????	???	??:	ABS	???:	1.000	??:	MM
????		??:	刘春富	??:	2011-06-02	??:	FLT
????	C2600读卡器	??:	刘春富	??:	2011-06-02	??:	A
????	面壳	??:		??:		??:	
??:	1:1为1:2011/4/9更新:C2600-1-2	??:		??:		? : 1 ?	A2

深圳市永坚泰塑胶模具有限公司

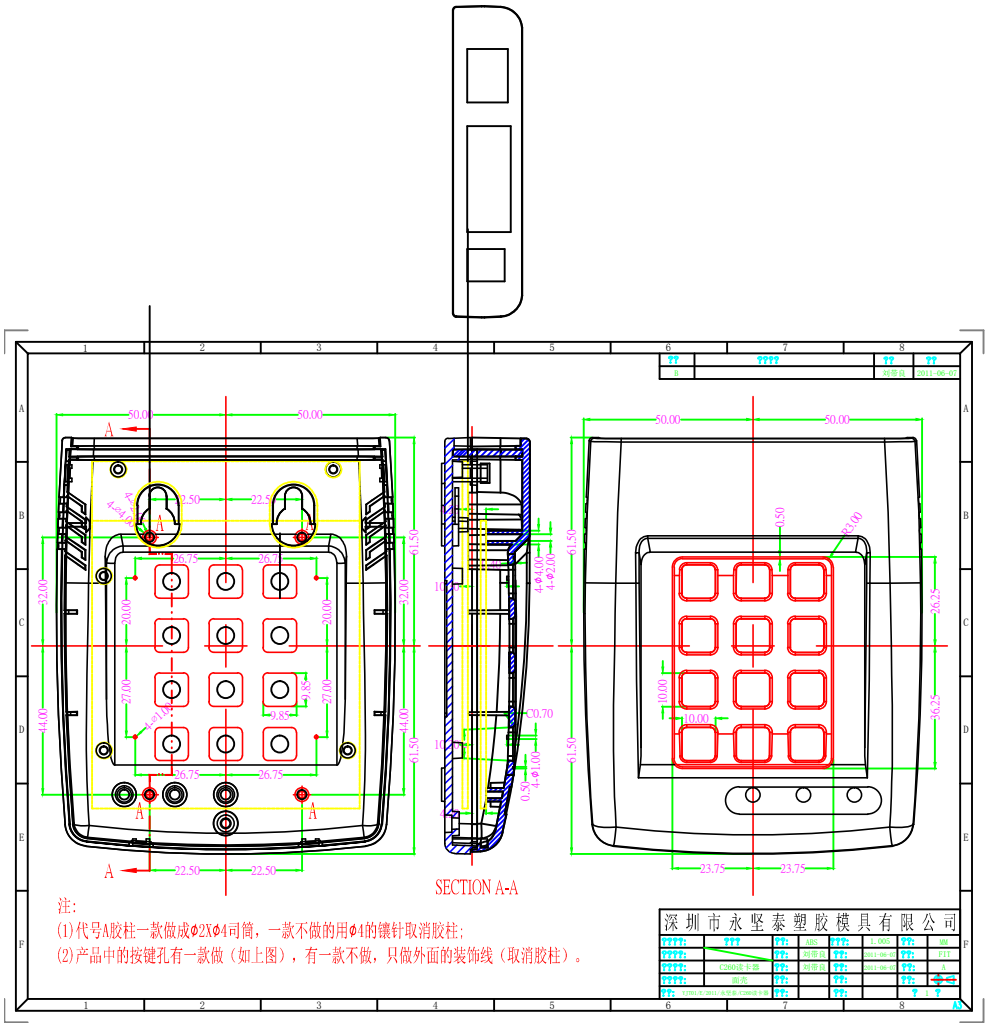
(1)代号A胶柱一款做成Φ2XΦ4司筒，一款不做的用Φ4的镶针取消胶柱;

(2)产品中的按键孔有一款做（如上图），有一款不做，只做外面的装饰线（取消胶柱）。
